改善箇所説明図

電気自動車の動力伝達装置において、リヤアクスルシャフトとドライブシャフトフランジを結合するスプライン部の強度が不足しているため、当該スプライン部が摩滅するものがあり、駆動力をリヤアクスルシャフトに伝えることができなくなり、走行不能にいたるおそれがある。

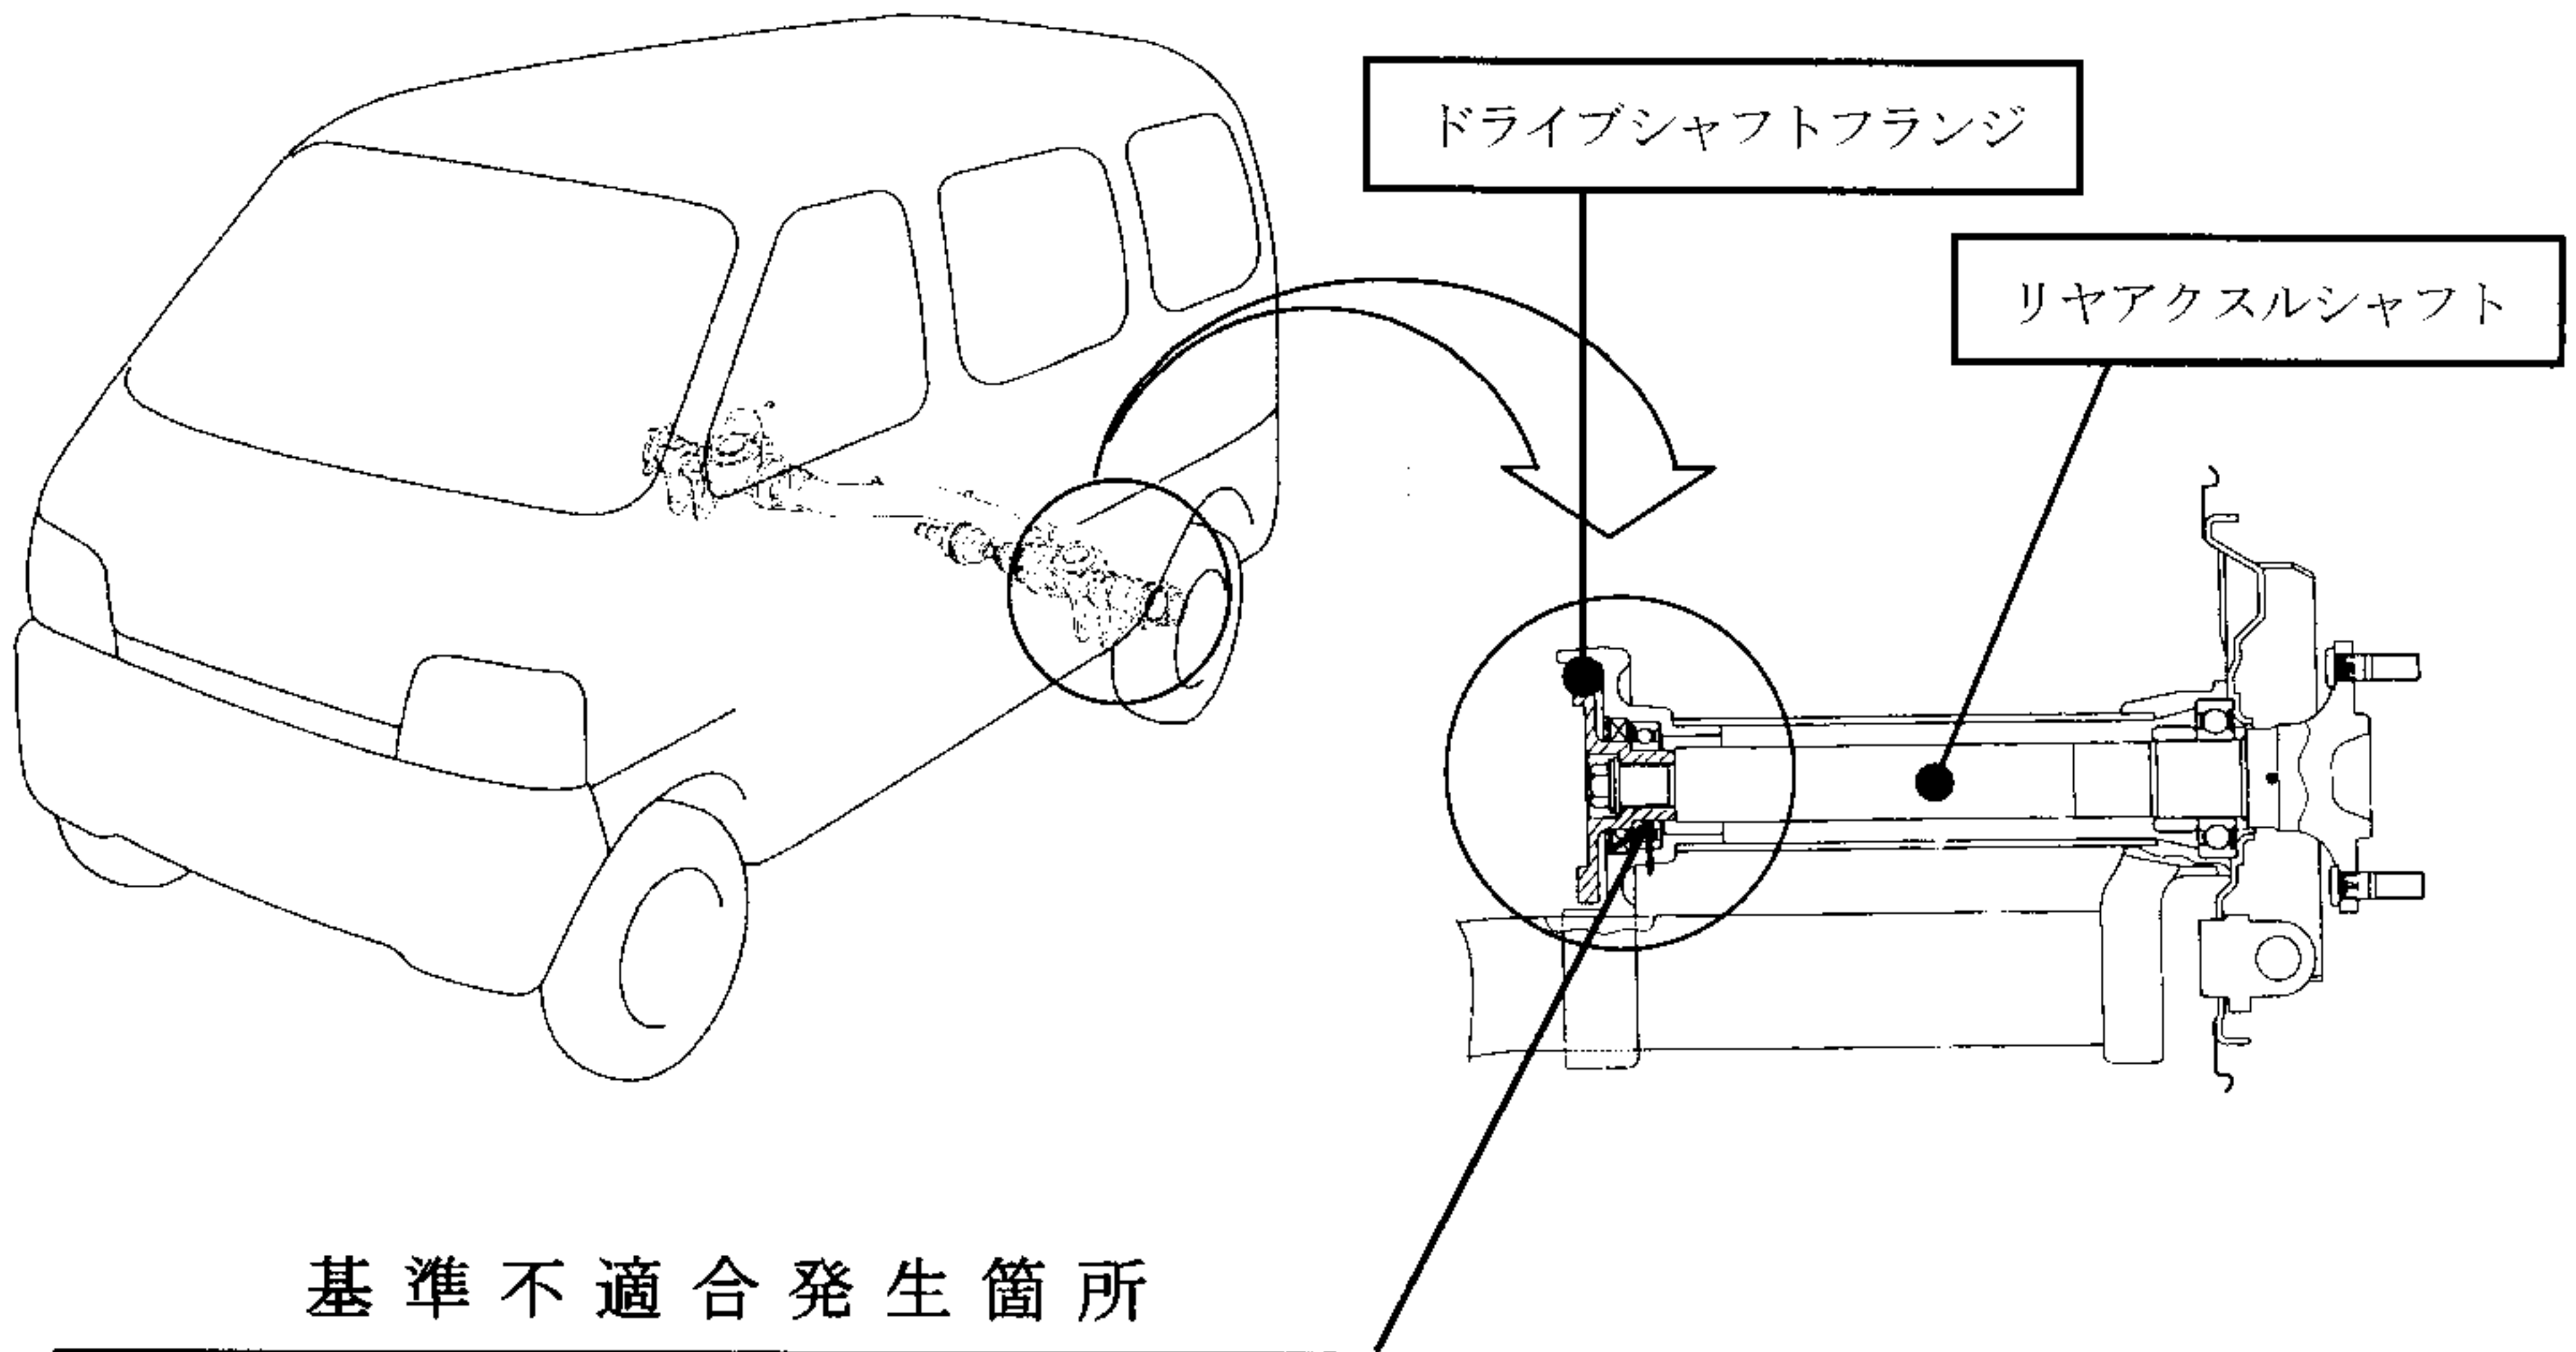
改善前	改善後
スプライン部	材質・熱処理を変更する スプラインの嵌合長を延長する

全車両、リヤアクスルシャフトとドライブシャフトフランジを対策品と交換する。

識別：ID プレートの下部に黒色のシールを貼付する。
